## 3/2.1 NAČRT GRADBENIH KONSTRUKCIJ:

**3/2.2 KAZALO VSEBINE NAČRTA:  
PODVOZI IN NADVOZI  
št. 14-675-\_\_**

**3/2.4. DOKUMENTACIJA O RECENZIJU IDZ ZA  
PODVOZI IN NADVOZI  
ŠT. 14-675-\_\_**

**Poročilo o preiskavah tal in geotehničnem projektu  
gradnje trase: 3. razvojna os, Hitra cesta Dravograd –  
Šentrupert, odsek št. 1: priključek Velenje – razcep  
Šentrupert - IDP**

**P12 km 0+600**

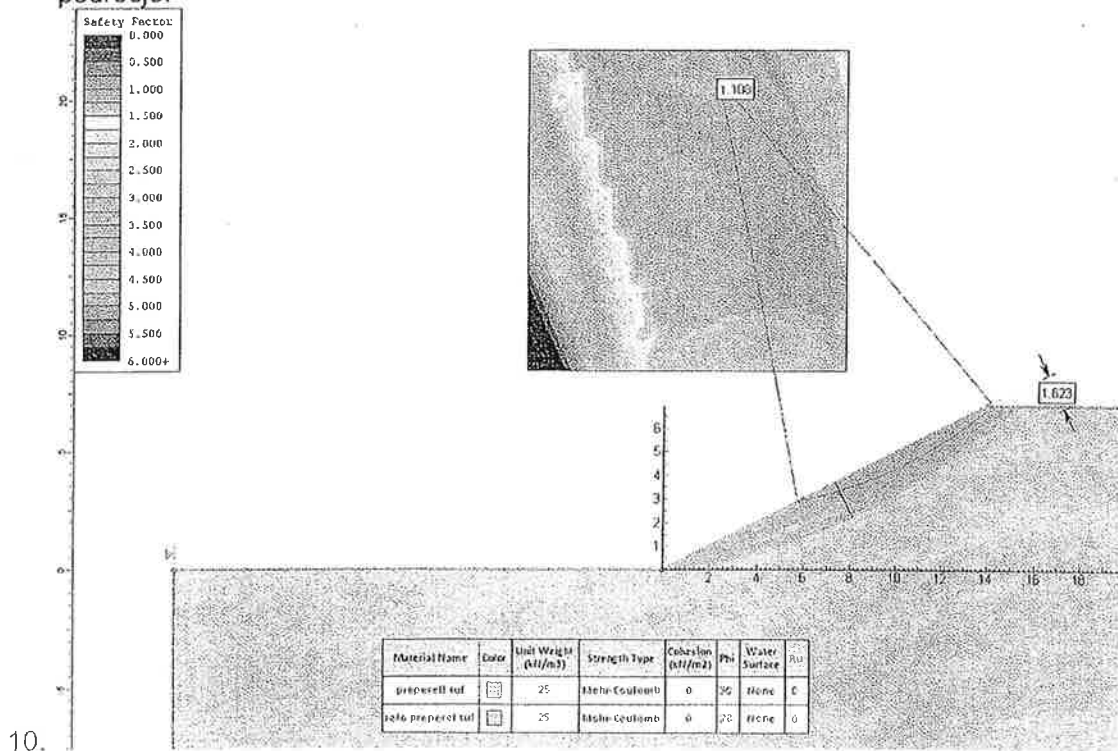
4. Računskega profila ni med karakterističnimi profili, tako da ne poznamo dejanskih geoloških razmer.
5. Komentarji računskega primera – stabilnost pobočja:  
Pri izračunu ni viden potek podzemne vode. Smiselno bi jo bilo postaviti vsaj na kontakt glin in laporja.

**P55 km2+750**

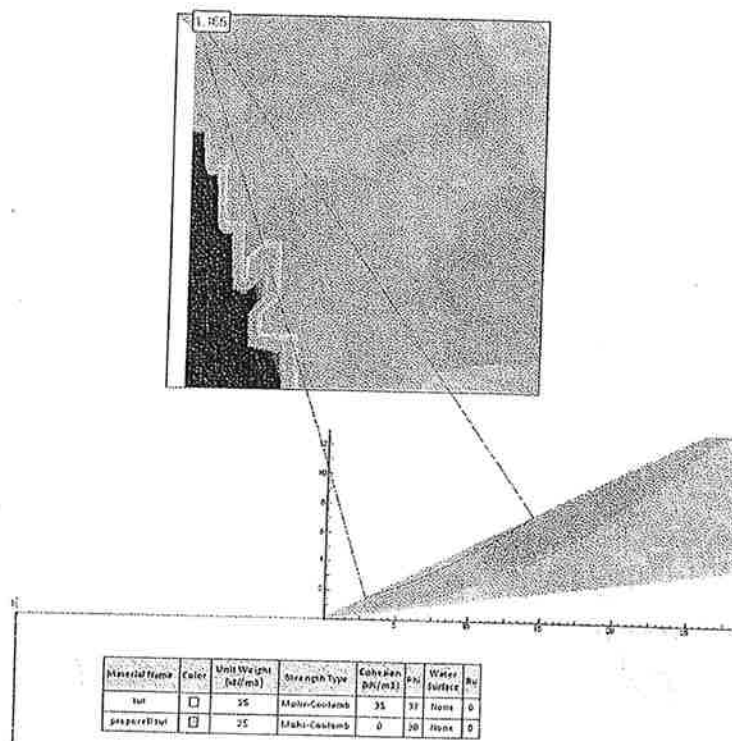
12. Računski profil je vkop, karakteristični profil pa predor (ca 50 na desno).
13. Komentarji računskega primera – stabilnost pobočja:  
Računski profil bi bilo potrebno razdeliti na dva odseka: levo brežino in desno brežino. Ker račun krožne porušnice privzame vso zemljino, ki seka neko krožnico, leva brežina dejansko podpira desno brežino. Tako dobimo kritično drsino nekje na sredi pobočja in ne od vrha do dna pobočja. Naši izračuni imajo faktor varnosti med 1.16 in 1.25 (slika spodaj; iskanje drsin smo omejili na globino pod 0,5 m (vegetacijski pokrov). V računskem primeru ni upoštevane vode.

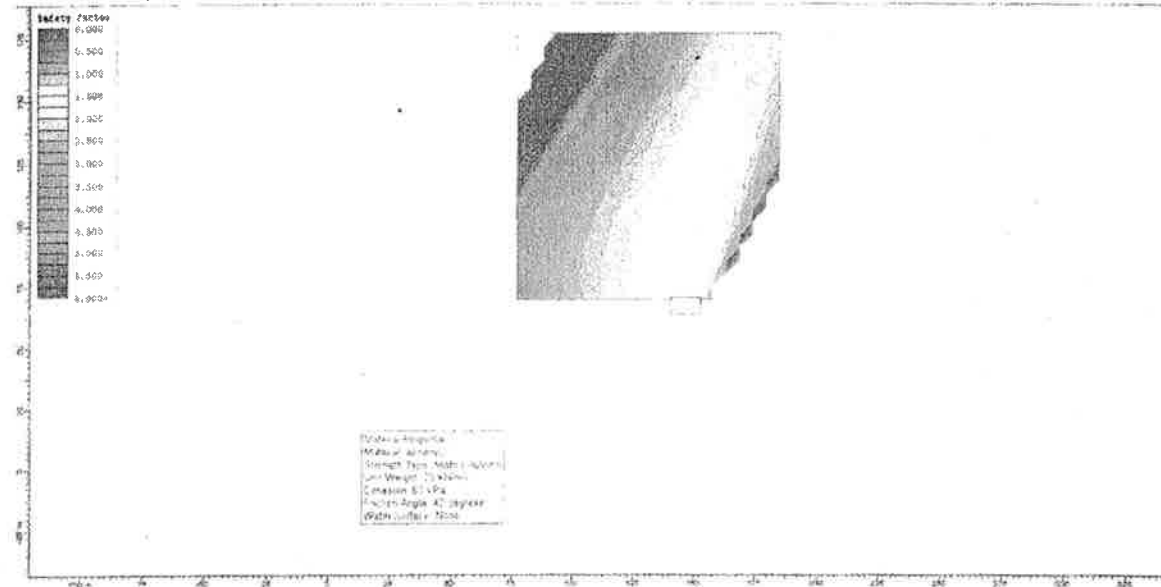
Ugotavljamo, da predlagana težnostna konstrukcija ne povečuje globalne stabilnosti temveč je le v funkciji zagotavljanja lokalne stabilnosti. Geološka zgradba območja je bila ugotovljena z vrtino VN-26. Pod glinenim pokrovom se nahaja tanek sloj apnenčastega grušča, pod njim pa razpokan apnenec (SPT = 4-6 cm/60 ud.). V tem delu ni bilo narejenih strukturnih vrtin, zaradi česar ni kvalitetnih podatkov za projektiranje podpornih ukrepov.

Prilogo G.232 je potrebno opremiti z geološkimi podatki.

Primer 1

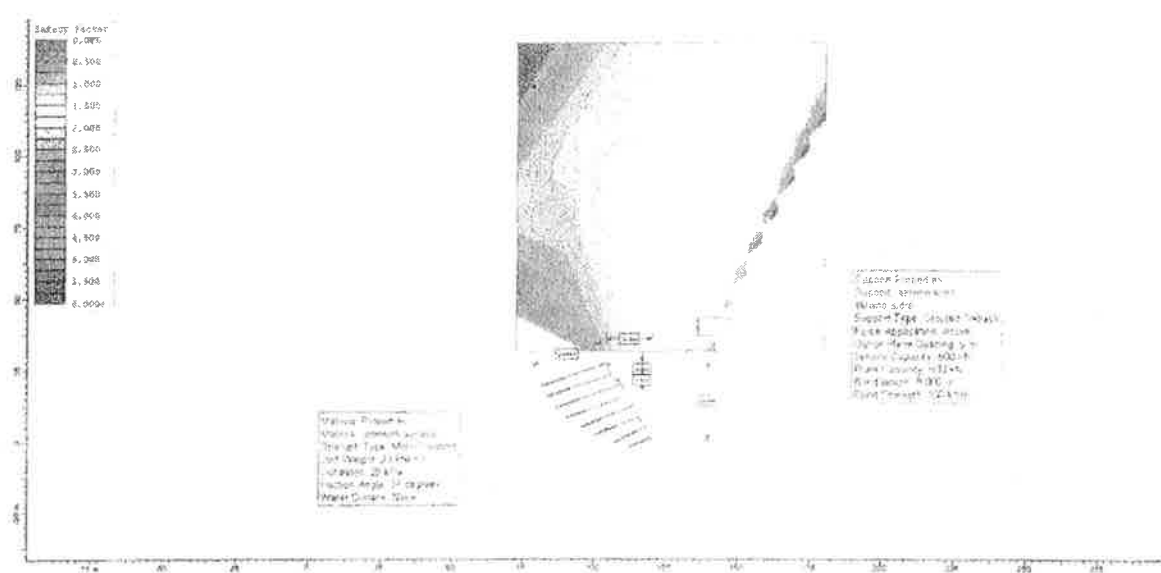
V prvem primeru je izkop stabilen (povprečno 2:1), brez dodatnih podpornih ukrepov. V drugem primeru zagotavljamo globalno stabilnost s podporno branasto konstrukcijo, na rastru 5×5m, sidrana s prednapetimi sidri, sila prednapetja je 500kN. Rezultati so v nadaljevanju.
